untere Wasserbehörde
Umwelt- und Naturschutzamt

Protokoll zur Gewässerschau der unteren Wasserbehörde in Verbindung mit der Verbandsschau des Gewässerunterhaltungsverbandes Gera/Gramme

Gewässer: Schmale Gera
Tag: 12.10.2021
Beginn: 09:00 Uhr
Ende: ca. 13:00 Uhr

Punkt 2.3.

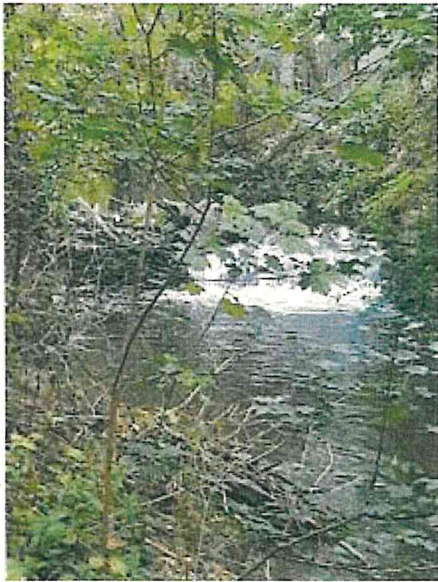
Linksseitig befindet sich ein Stromkabel an der Ufermauer
(gegenüber Betriebsgelände Forbo-Eurocol Deutschland GmbH)
Flur 2, Flurstück 154/20, Gem. Gispersleben-Viti
weitere Bearbeitung: uWB
